Avis délibéré
de la Mission régionale d'autorité environnementale
Provence-Alpes-Côte d'Azur

**sur le projet d'aménagement d'une partie de la zone industrialo-
portuaire (ZIP) du grand port maritime de Marseille (GPMM) -
Opération de construction d'une giga-usine de panneaux
photovoltaïques (CARBON)**

**N° MRAe
2024APPACA43/3753**

Avis du 12 septembre 2024 sur le projet de aménagement d'une partie de la zone industrialo-portuaire (ZIP) du grand port maritime de Marseille (GPMM) - Opération de construction d'une giga-usine de panneaux photovoltaïques (CARBON)

Figure 2: Plan de situation des opérations de la ZIP (source: bilan de la concertation de la CNDP du 29 novembre 2023, complété par la MRAe)

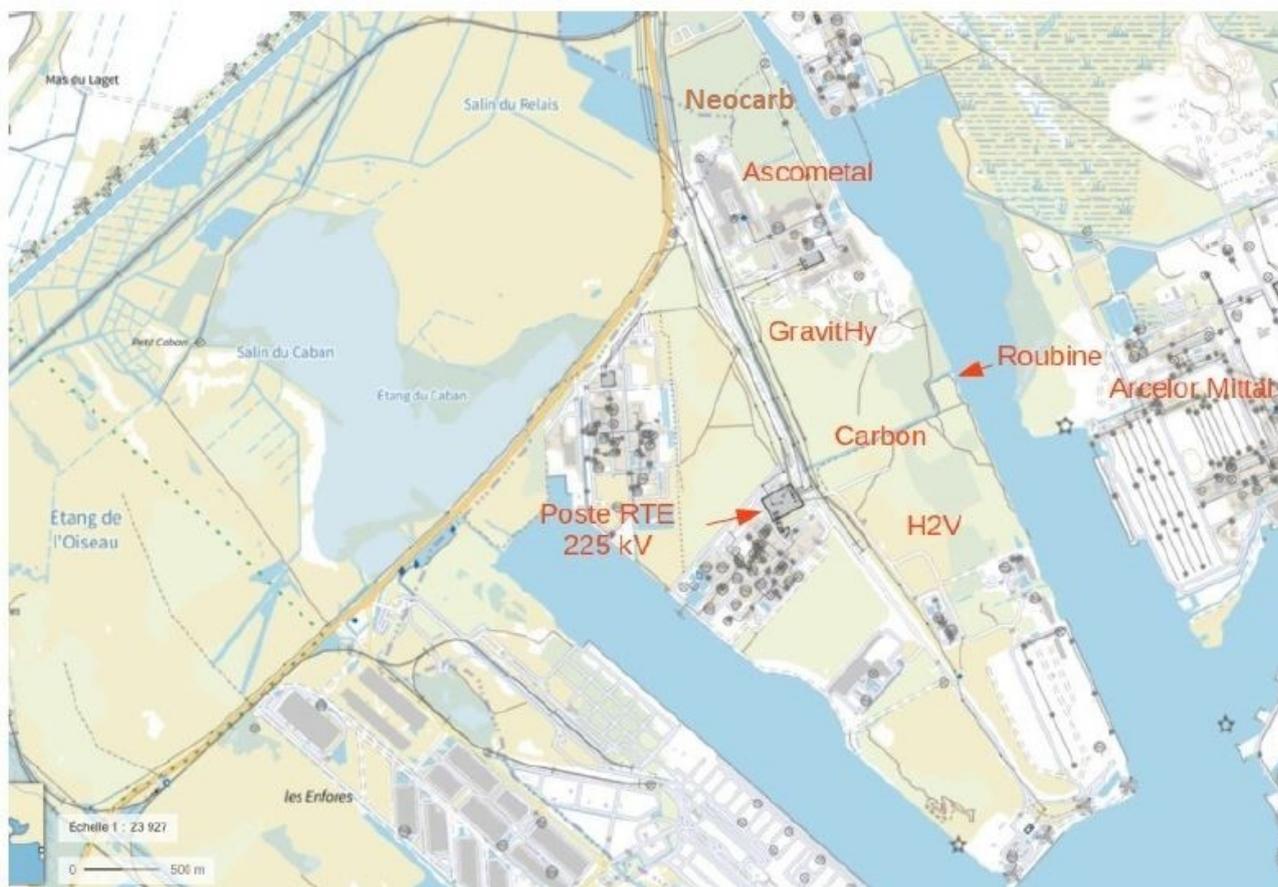
En l'état actuel du dossier, la MRAe considère que la démarche isolée présentée par CARBON à l'échelle de sa seule opération est en contradiction avec la concertation préalable conduite et qu'elle laisse à penser que les incidences environnementales des différentes composantes du projet d'aménagement de la ZIP de Fos-sur-Mer peuvent être évaluées indépendamment les unes des autres (voir aussi le § 2.6. du présent avis).

La MRAe considère que tout concourt à ce que cette opération CARBON soit présentée comme une des composantes de tout ou partie du projet d'aménagement global de la ZIP de Fos-sur-Mer, avec la construction progressive d'une étude d'impact sur la base d'une approche d'ensemble du secteur concerné, dans une logique de coordination avec les opérations connues du public, en cours de cadrage administratif préalable ou d'instruction.

Faute de saisine ou de porter à connaissance de l'OAZIP 2040 et autres documents-cadres du GPMM, la MRAe considère qu'on pourrait retenir comme secteur de projet, pour une première phase du « programme industrialo-portuaire » du GPMM, le flanc ouest de la Darse 1, comprenant a minima CARBON, H2V, GravitHy et NeoCarb.

La MRAe recommande de reconsidérer le périmètre de projet dans lequel s'inscrit CARBON, à l'échelle de la face ouest de la Darse 1 de Fos-sur-Mer et des opérations appelées à s'y implanter (H2V-Fos, CARBON, Gravithy et NeoCarb). Ce périmètre permettrait de prendre en compte les enjeux transversaux tels que l'alimentation en eau, la consommation d'électricité (et le développement des énergies renouvelables sur la ZIP de Fos-sur-Mer), la protection de la biodiversité (et les mesures de compensation) et l'augmentation du trafic routier. Une première étude d'impact globale sur cette zone pourrait ensuite être mise à jour et complétée par les analyses d'incidences plus spécifiques établies par chacune des grandes opérations industrielles appelées à s'y implanter.

Figure 3: Plan de masse du projet de giga-usine. Source: Étude d'impact avec rajout MRAe

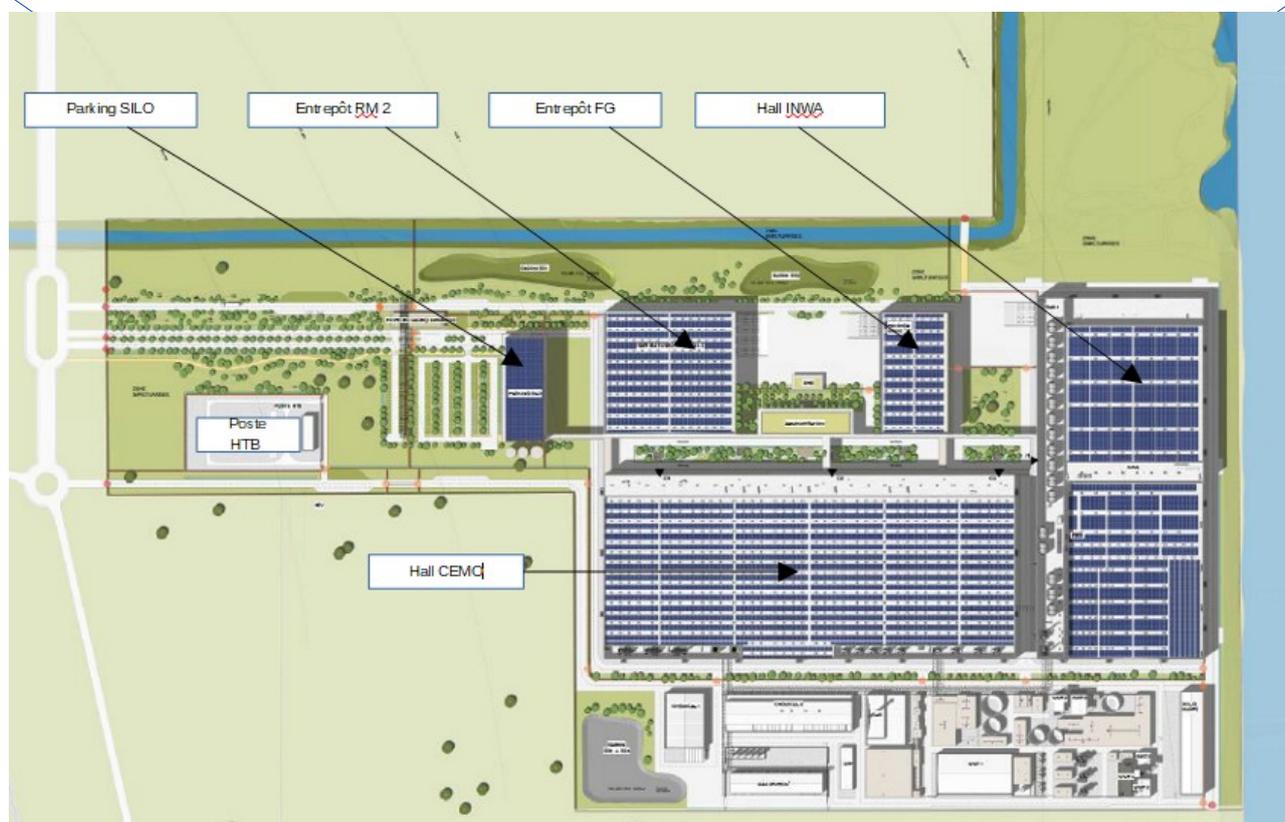
S'agissant du périmètre du projet pris en compte dans l'étude d'impact, pour la MRAe, il ne devrait pas uniquement porter sur la construction et l'exploitation de l'usine, car d'autres opérations, nécessaires au fonctionnement du projet, sont prévues, en particulier lors :

La MRAe recommande de revoir le périmètre pris en compte par l'étude d'impact en intégrant les travaux de création de dessertes routières, de la piste SDIS et du doublement des canalisations d'eau industrielle, d'eau potable et d'azote, ainsi que, pour ce qui en est connu à ce stade, les opérations H2V, Gravithy et NeoCarb. Par la suite, l'étude d'impact devra être actualisée à l'occasion de chacune des demandes d'autorisation nécessaires à ces opérations en application du L122-1-1-III CE.

Figure 4: Consommation électrique annuelle des 3 opérations CARBON, H2V-Fos et GravitHy Source: Site Internet de la CNDP page relative à la coordination des concertations Carbon, H2V-Fos, GravitHy.

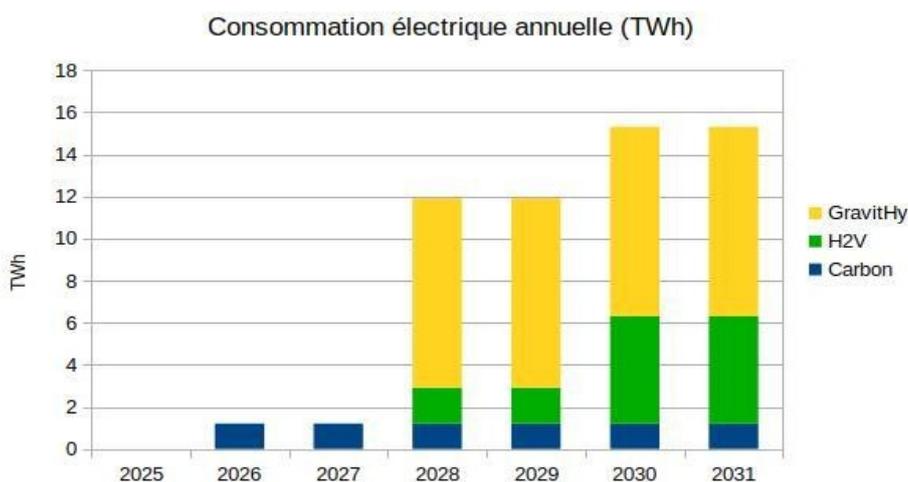
Bien que la part de CARBON soit minoritaire dans cette consommation, il est attendu, dans le cadre de l'évaluation environnementale du projet global une première description des incidences notables que CARBON, H2V-Fos et GravitHy (voire NeoCarb) sont susceptibles d'avoir sur l'environnement et le changement climatique, résultant de l'utilisation et, dans la mesure du possible, de la disponibilité durable de l'énergie. Des éléments sur les options à l'étude pour approvisionner le projet global et les incidences de chacune d'entre elles doivent être présentées.

- **d'expliquer comment s'organise à ce stade la nécessaire production d'énergie supplémentaire au niveau national pour le projet global sur la face ouest de la Darse 1et comment elle sera garantie dans la durée ;**
- **de réaliser un bilan carbone et énergétique du projet global, qui prenne en compte les opérations d'aménagement et de construction (dont les aménagements routiers environnants liés au projet), les déplacements individuels, le trafic de marchandises, ainsi que l'approvisionnement et les consommations énergétiques des installations en phase d'exploitation.**

Figure 5: Consommation d'eau brute annuelle des 3 opérations CARBON, H2V-Fos et GraviHy Source: Site Internet de la CNDP page relative à la coordination des concertations Carbon, H2V-Fos, GraviHy.

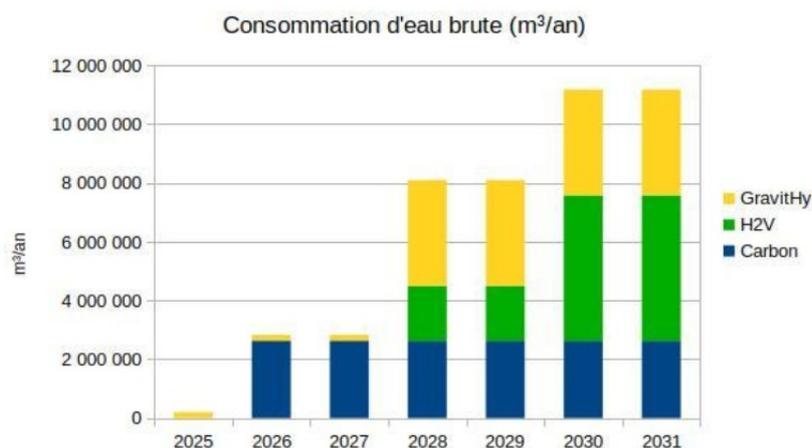
La MRAe retient à ce stade que même si les efforts des industriels déjà présents sur la zone parviennent à réduire leur consommation actuelle dans un contexte de changement climatique, cela ne suffira pas à l'exploitation à plein régime de CARBON. De plus, l'approvisionnement en eau brute nécessaire à chacune des trois opérations CARBON, H2V-Fos et GravitHy n'est pas garanti à ce stade, le GPMM ne disposant pas de l'autorisation pour satisfaire leur consommation (cf. figure 4 supra). La consommation industrielle actuelle et le besoin futur d'exploitation de la ressource en eau, déjà sous tension (quantitative et qualitative), imposent d'engager le plus tôt possible les études pas seulement pour CARBON, mais en vue des demandes d'autorisations d'exploiter H2V-Fos, GravitHy et NeoCarb, en intégrant plusieurs scénarios tendanciels sur les usages de l'eau.

La MRAe recommande à tous les porteurs de projet et au GPMM, dans un contexte de changement climatique, d'engager dès à présent l'élaboration d'un plan d'approvisionnement en eau brute solidaire et durable, prenant en compte les besoins du projet global sur la face ouest de la Darse 1, ainsi qu'une priorisation des usages sur la ZIP de Fos-sur-Mer, à l'échelle de chaque industriel existant et de chaque projet futur de façon anticipée.
